**Réponse de Société en commandite Gaz Métro (Gaz Métro) à la Demande de renseignements n° 3
du Groupe de recherche appliquée en macroécologie (GRAME)**

Demande d'approbation du plan d'approvisionnement et de modification des *Conditions de service et tarif*
de Société en commandite Gaz Métro à compter du 1er octobre 2013, **Phase 2**
(R-3837-2013, phase 2)

ALLOCATION DES COÛTS DE L'USINE LSR POUR UN SECOND TRAIN DE LIQUÉFACTION

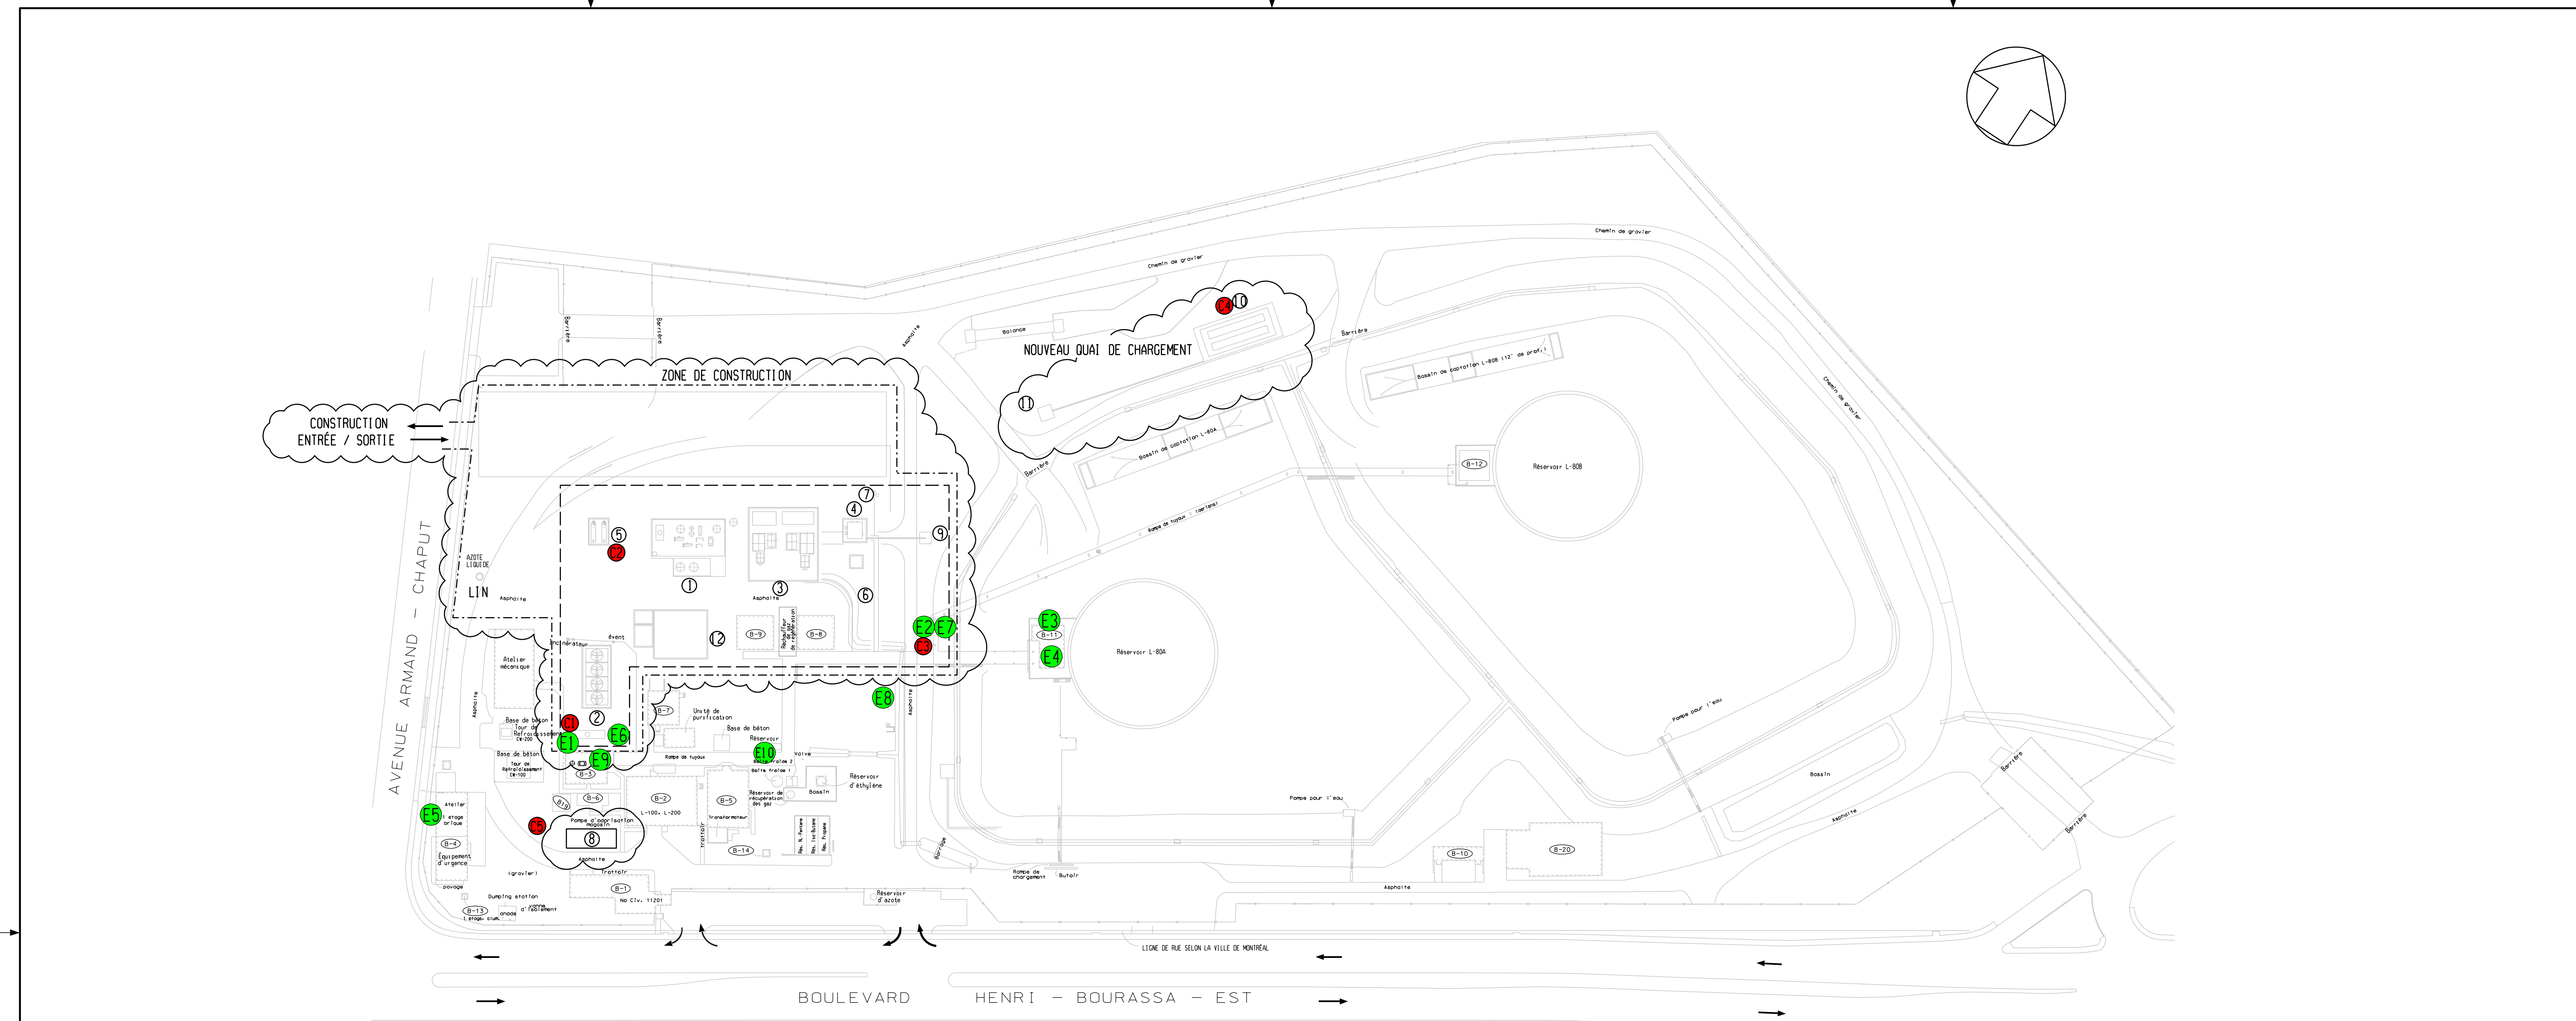
- 1.1 Veuillez identifier sur le plan préliminaire, et/ou sur un autre schéma détaillé indiquant les conduites, l'emplacement prévu de l'ensemble des différents compteurs de volume de gaz naturel gazeux ainsi que les compteurs et/ou outils de mesurage du gaz naturel liquéfié.

Voir le plan préliminaire disponible en annexe qui montre l'emplacement des compteurs de gaz naturel gazeux et liquéfié.

MESURAGE	
GAZ DE PROCÉDÉ	C1
GAZ DE SERVICE	C2
PRODUCTION GNL	C3
CHARGEMENT GNL	C4
MESURAGE HD	C5
